连云港昌润香树湾嘉园
DESIGN SCHEME

2#配电房、3#配电房及消防水池、1-9#外窗、总图方案变更文本

2025年05月

关于香树湾嘉园2#配电房、3#配电房及消防水池、1-9#外窗、总图方案变更情况说明

2#配电房 方案变更

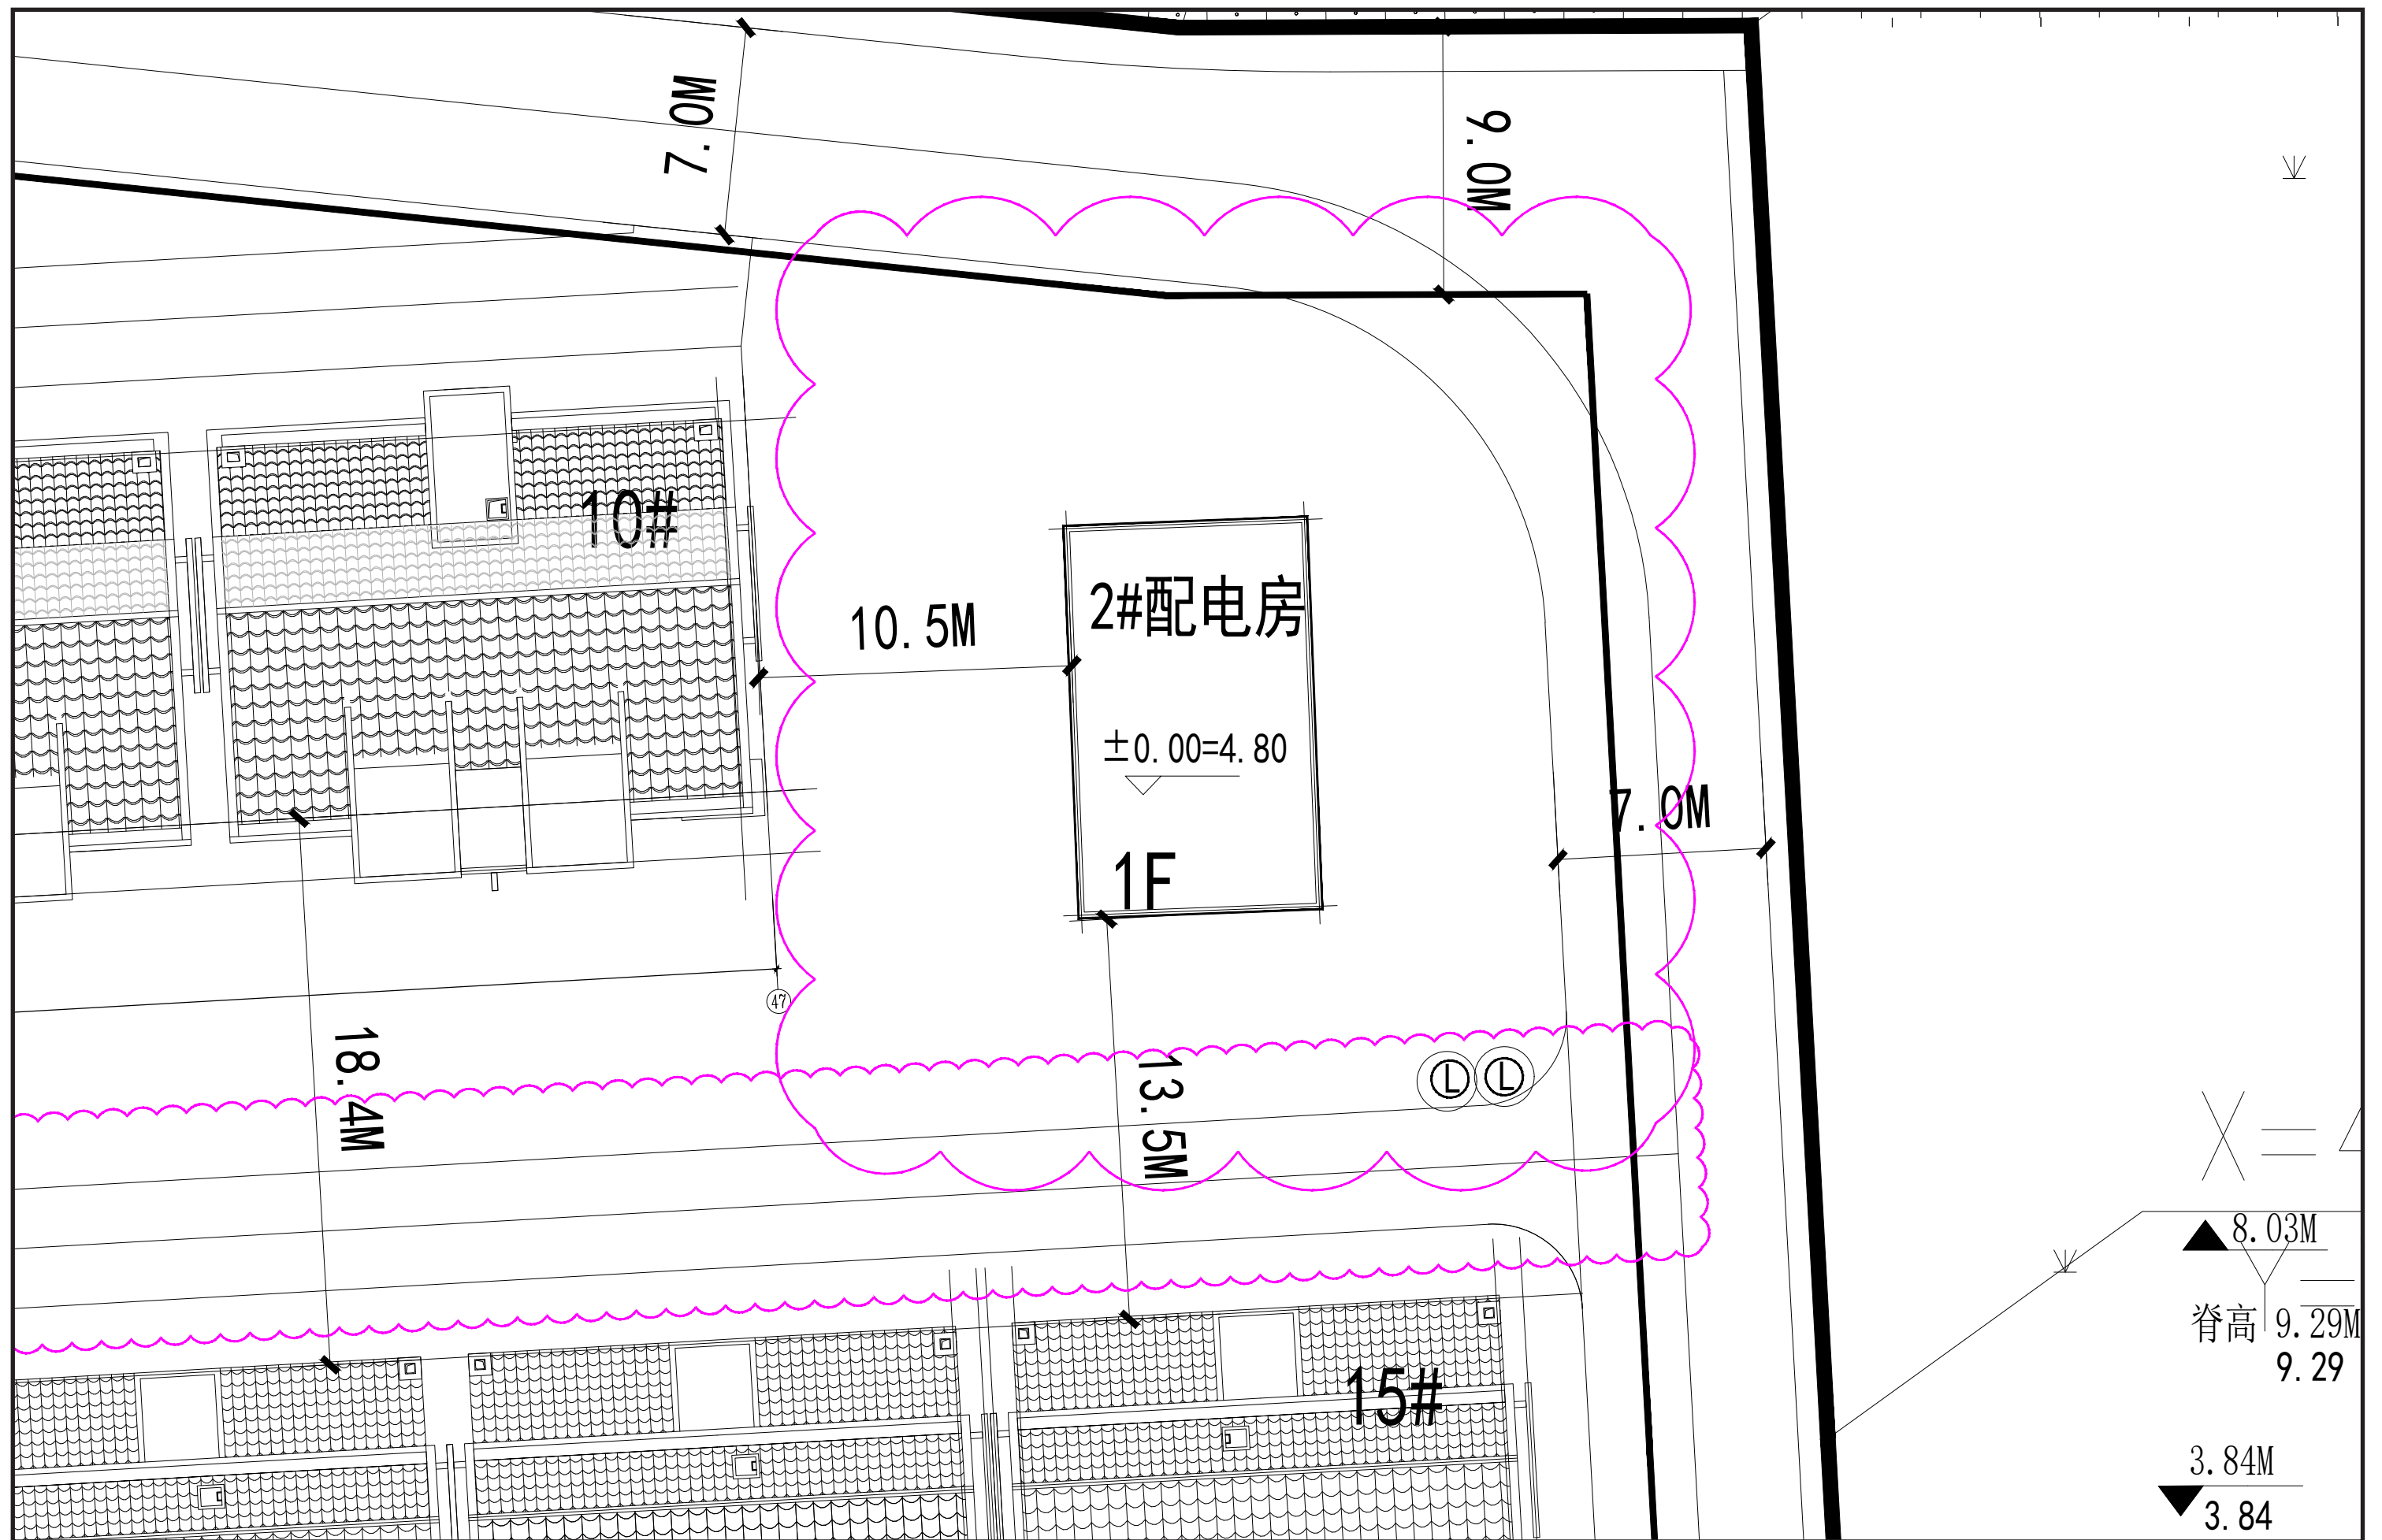
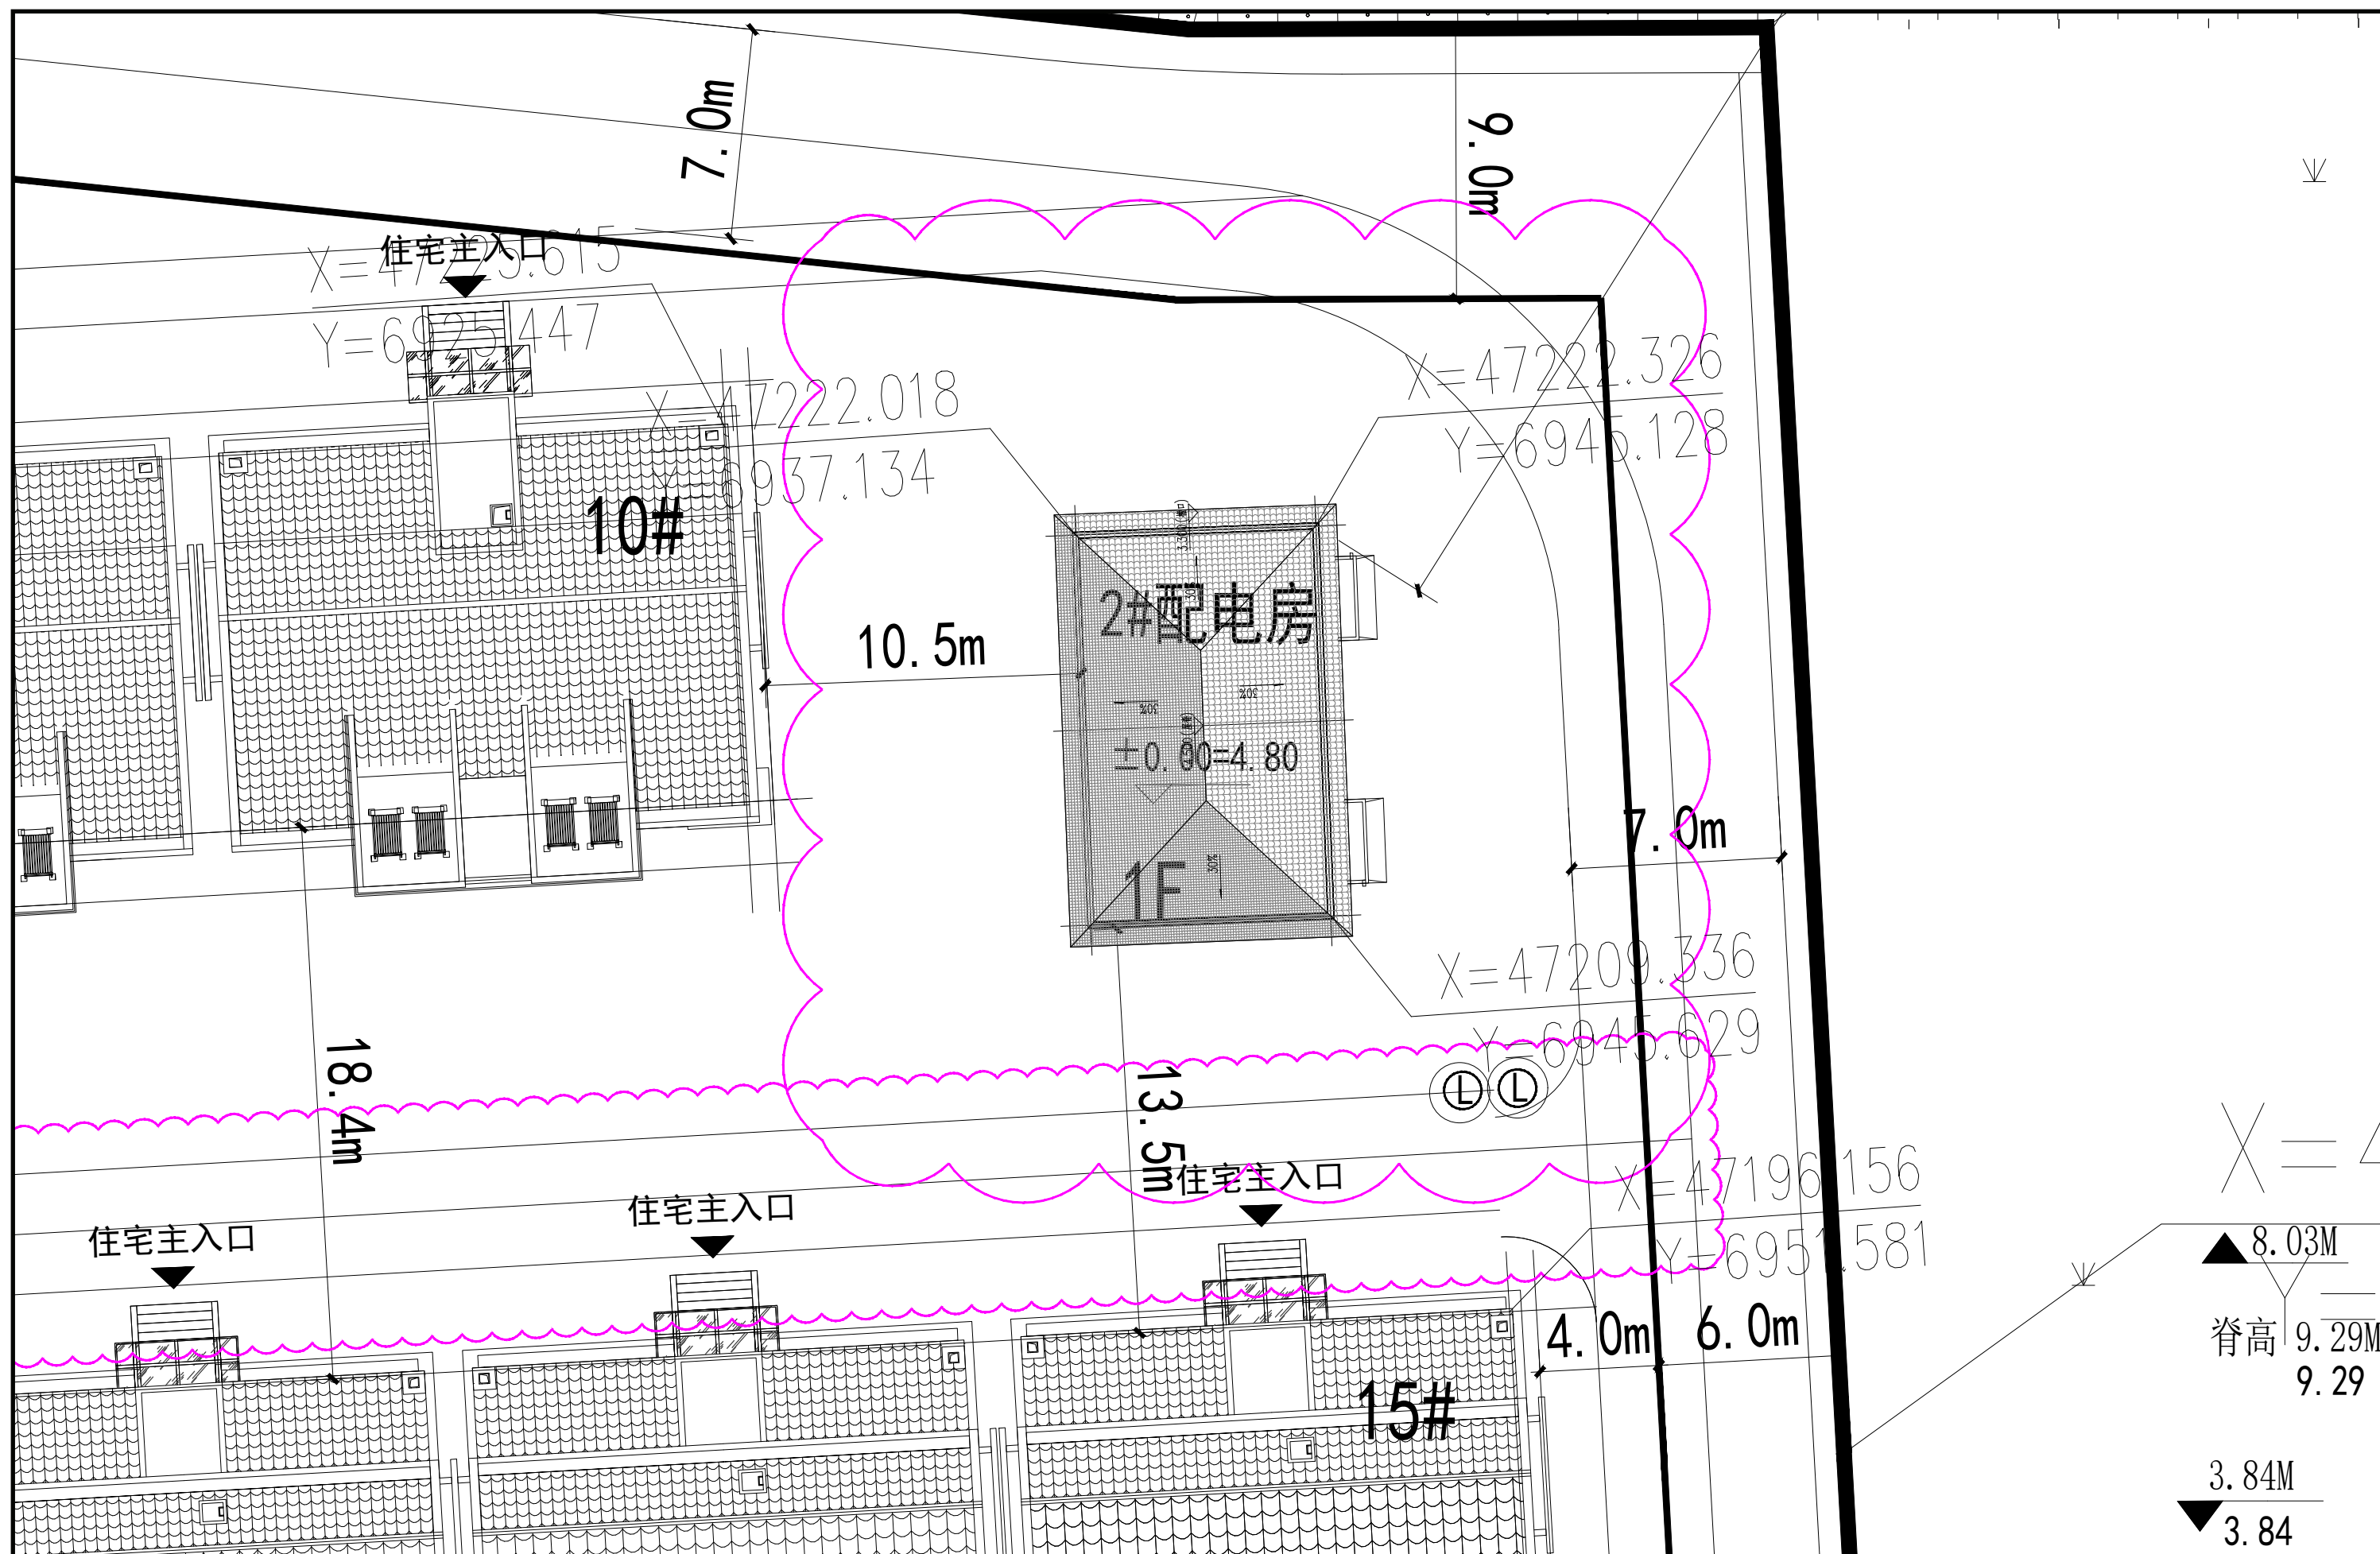
2#配电房方案深化后。面积由原来的142.7变更为现在的108.24平米，建筑高度由原来的4.15米（平屋面）变更为现在的4.40米（四坡屋面），占地面积由原来的142.7平方米变更为108.24平方米；
